POSTANOWIENIE

WZ.5595.37.2015

ZACHODNIOPOMORSKI
KOMENDANT WOJEWÓDZKI
PAŃSTWOWEJ STRAŻY POŻARNEJ

EKSPERTYZA TECHNICZNA NR 7/2015

KORYTARZ NA PIĘTCE
WIDOCZNE DREWNOFORYMNE OWCADZONY ŚCIAN

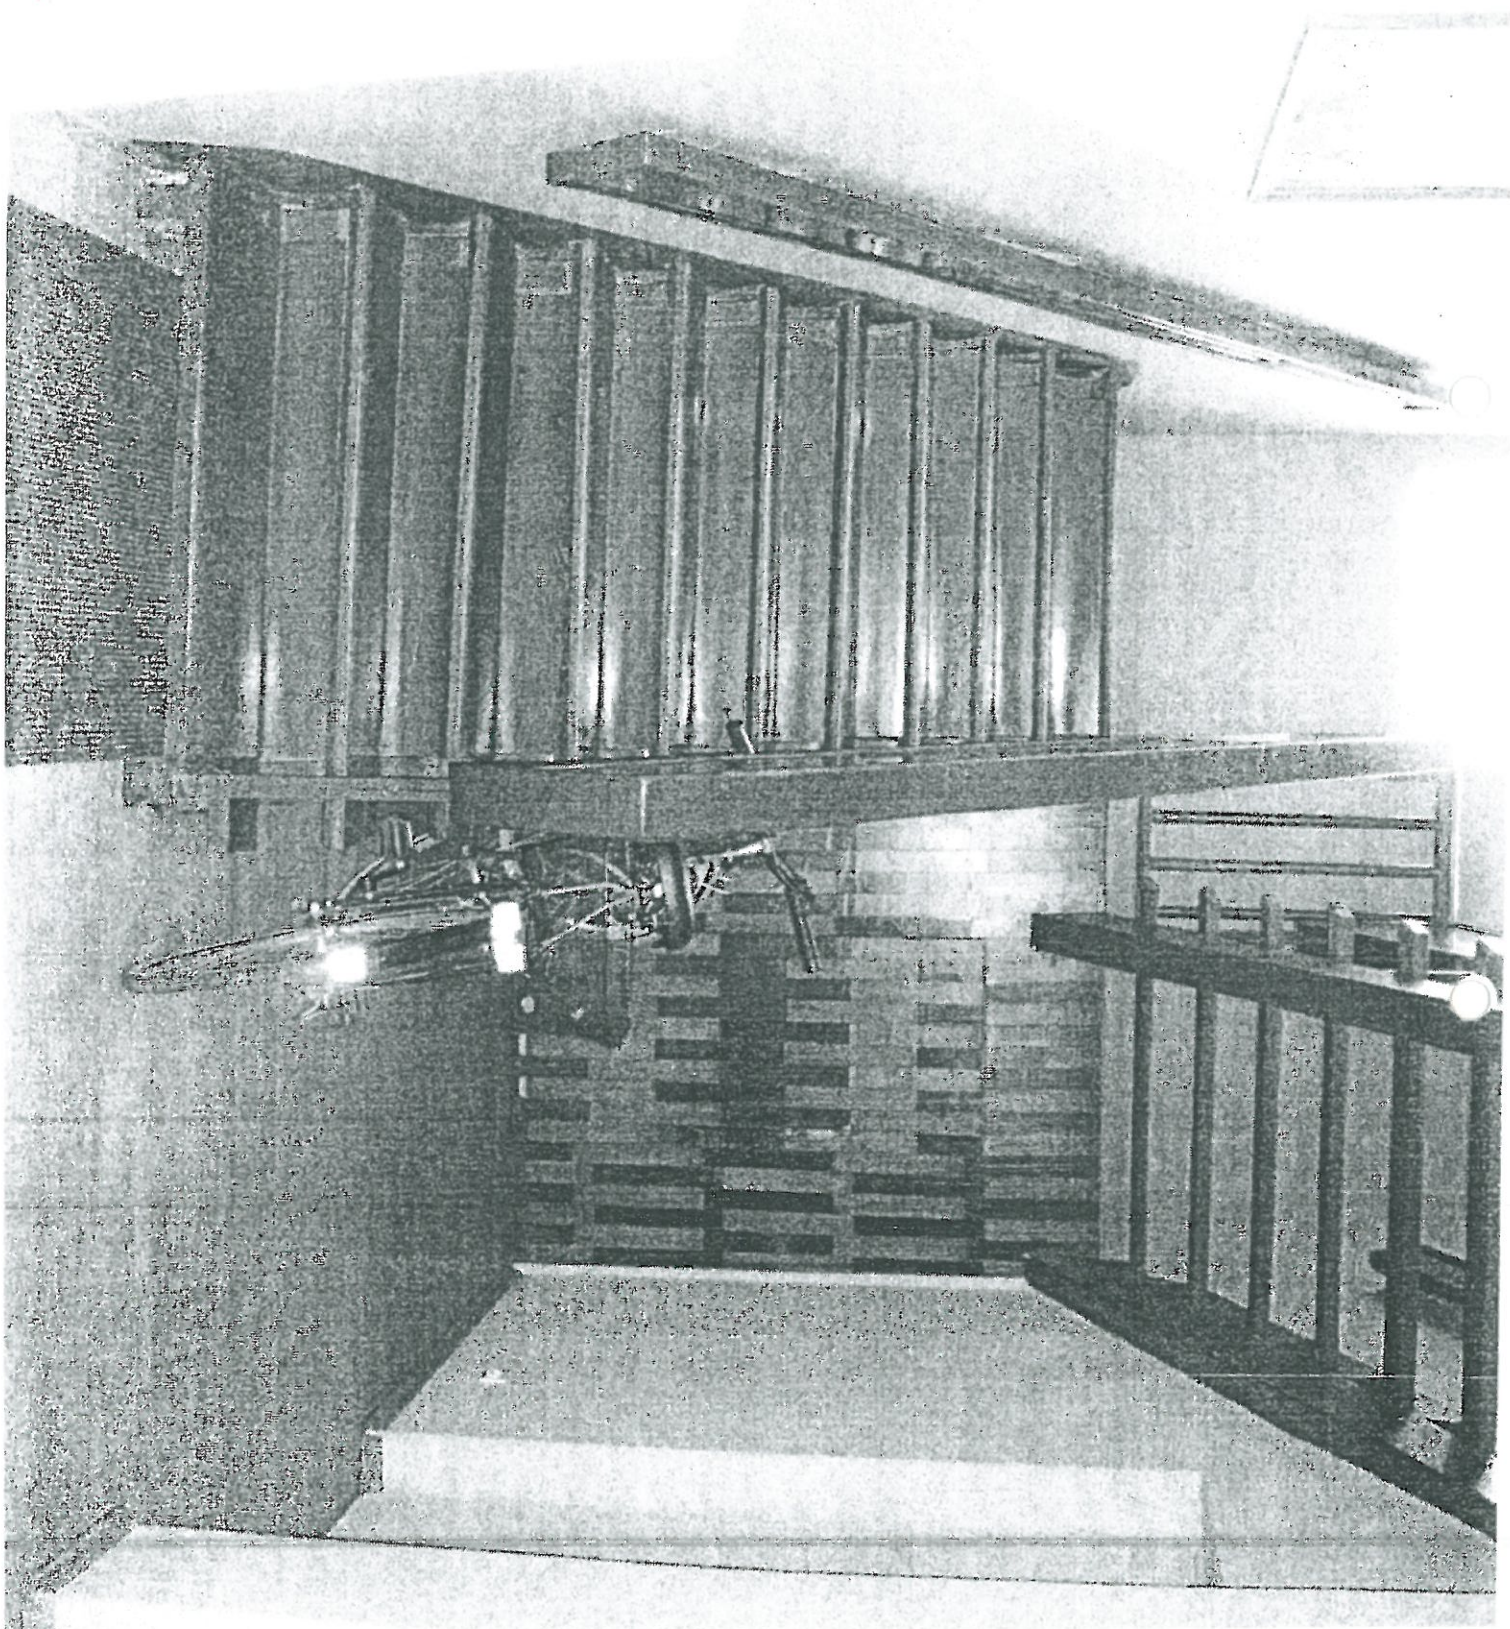
- Wstępowanie na drodze ewakuacyjnej – korytarzu na piętrze - okładzin ściennych z materiału drewnopochodnego o niepodwierzonej trudności
 - (§16 ust.2 p.3b RM w powiązaniu z §258 ust.2 WT).
